PROCURADORIA GERAL DO ESTADO

2ª NOTA DE ESCLARECIMENTO

PREGÃO ELETRÔNICO PGE-RJ Nº. 11/2023

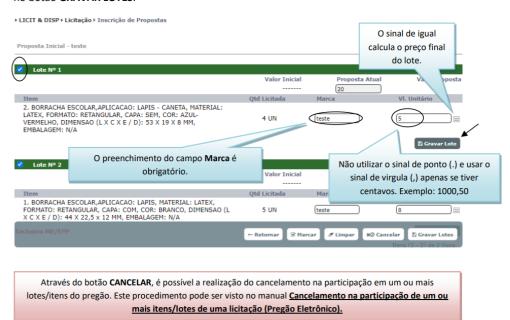
Ainda do cadastro de proposta no portal, entendemos que deverá apenas ser inserido o valor unitário, total e marca de cada lote e inserido apenas os catálogos/folders (sem identificação da licitante). Nosso entendimento está correto?

Resposta: Não, o entendimento não está correto. Conforme item 9.1.5 do Edital, a disputa de lances seguirá por valor global do lote, sendo inserido na fase de proposta inicial para cada item dentro de cada lote, os correspondentes valores unitários e marcas de cada item, conforme orientação concedida no Manual do Fornecedor (página 6, imagem abaixo). Os catálogos/folders não são de envio obrigatório na fase inicial do certame, sendo enviados obrigatoriamente quando solicitados pelo(a) Pregoeiro(a) no ato de convocação. Importante informar que não devem ser inseridos nenhuma identificação do licitante.

- Para cada item do lote que se deseja concorrer, digitar uma Marca, informar o valor unitário (VI.Unitário) e, em seguida, clicar no ícone . Se desejar gravar o lote individualmente, clicar no botão GRAVAR LOTE. Se desejar gravar todos os lotes aos quais deseja-se participar, clicar no botão GRAVAR LOTES.
